# 工程签证审批单

编号: LCS1-JA-034-002

## 工作联系单

项目名称	中浚德·山水文苑（栾川）项目	联系单编号	20211129-001
合同名称	栾川山水文苑 S1地块桩基检测合同	合同编号	LCS1-JA-034
主送单位	中汽建工（洛阳）检测有限公司		
抄送单位	建基工程咨询有限公司、浚德颐康成本部		
事由	关于17#、18#、19#楼桩基础单桩承载力变更的相关事宜；		
<p>内容：</p> <p>根据合同约定，你单位应按17#楼设计单桩承载力特征值（kN）为2100；18#楼设计单桩承载力特征值（kN）为2100；19#楼设计单桩承载力特征值（kN）为2000进行桩基础承载力检测；</p> <p>由于拟建建筑物局部地质结构较为复杂，经勘察单位（卓越建设）、设计单位（北京嘉嘉源）共同研究后，出具设计变更通知单（17#楼BG-01、18#楼BG-01、19#楼BG-01）及相关图纸，变更主要内容为：</p> <ol style="list-style-type: none"> <li>1、17#楼桩基础变更为：65根（原设计67根），单桩竖向承载力特征值变更为2300 kN；</li> <li>2、18#楼桩基础变更为：77根（原设计为84根），单桩竖向承载力特征值变更为2300 kN；</li> <li>3、19#楼桩基础变更为：77根（原设计为85根），单桩竖向承载力特征值变更为2300 kN；</li> </ol> <p>相关数据以设计变更图纸为准，详见已发送你单位的变更图纸电子版。 请你单位根据以上变更，做好检测准备工作。</p>			
责任工程师：（签字） 		项目工程总：（签字） 	
日期：2021年11月29日

桩平面布置图

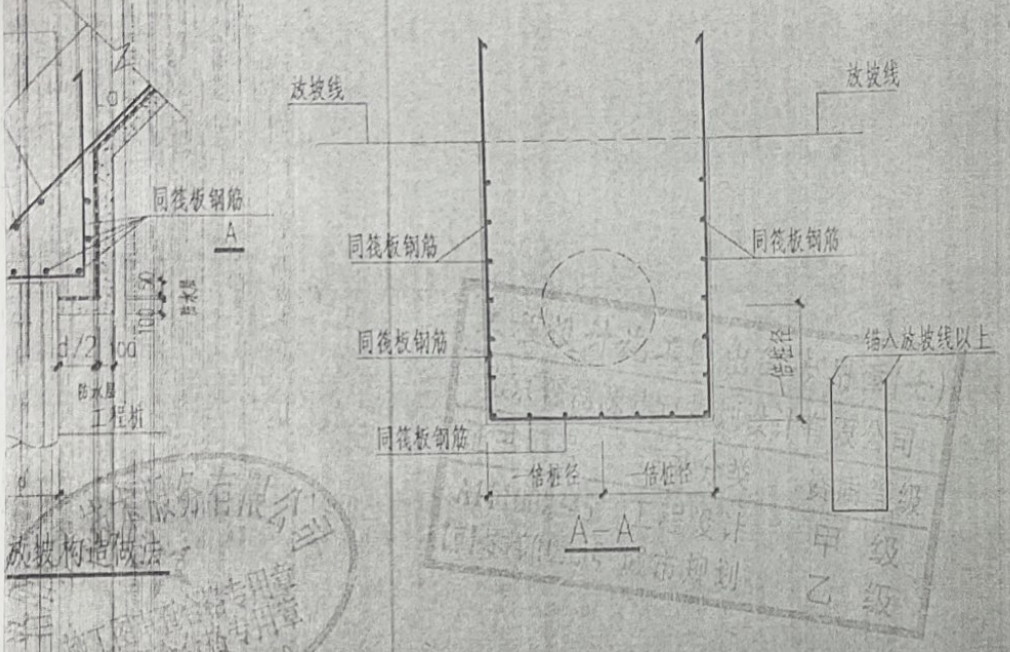
项目名称	栾川山水文苑 S1 地块	工程名称	栾川山水文苑 S1 地块桩基检测
归属合同	栾川山水文苑 S1 地块桩基检测合同	合同编号	LCS1-JA-034
签证部位	栾川山水文苑 S1 地块 17#、18#、19#楼		
施工单位	中汽建工 (洛阳) 检测有限公司		
签证内容	<p>签证内容: 由于拟建建筑物局部地质结构较为复杂, 经勘察单位 (卓越建设)、设计单位 (北京森磊源) 共同研究后, 出具设计变更通知单及相关图纸, 结合桩基检测合同, 主要增加工作量有: 1、17#楼承载力特征值由 2100kN 变更为 2300kN, 检测数量为 3 根。2、18#楼承载力特征值由 2100kN 变更为 2300kN, 检测数量为 3 根。3、19#楼承载力特征值由 2000kN 变更为 2300kN, 检测数量为 3 根。</p> <p>根据合同约定, 增加费用为 17#楼: <math>(2300-2100) / 10 \times 2 \times 1.2 \times 23 \times 3 = 3312</math> 元              18#楼: <math>(2300-2100) / 10 \times 2 \times 1.2 \times 23 \times 3 = 3312</math> 元              19#楼: <math>(2300-2000) / 10 \times 2 \times 1.2 \times 23 \times 3 = 4968</math> 元。总计费用: 11592 元 (大写: 壹万壹仟伍佰玖拾贰元整)</p> <p>施工单位经办人: (签字盖章)  日期: 2022/6.17</p>		
监理单位意见	<p>桩基变更情况属实, 增加费用以成本核算后为准。</p> <p>监理单位: (签字盖章)  日期: 2022.7.4</p>		
项目工程部意见	<p>变更内容属实, 已安排检测, 费用暂不计算。</p> <p>专业工程师或经理:  日期: 2022.7.4</p> <p>工程总监: 日期:  2022.7.5</p>

编号	单桩竖向承载力特征值(kN)	桩顶标高	桩径/mm	桩长(m)	桩配筋
H1	2300	-5.88	600	13.5	8Φ16 4Φ8@200 4Φ12@2000
H2	2300	-7.48	600	13.5	8Φ16 4Φ8@200 4Φ12@2000
H3	2300	-6.88	600	13.5	8Φ16 4Φ8@200 4Φ12@2000
H4	2300	-6.88	600	13.5	8Φ16 4Φ8@200 4Φ12@2000
H5	2300	-6.88	600	13.5	8Φ16 4Φ8@200 4Φ12@2000
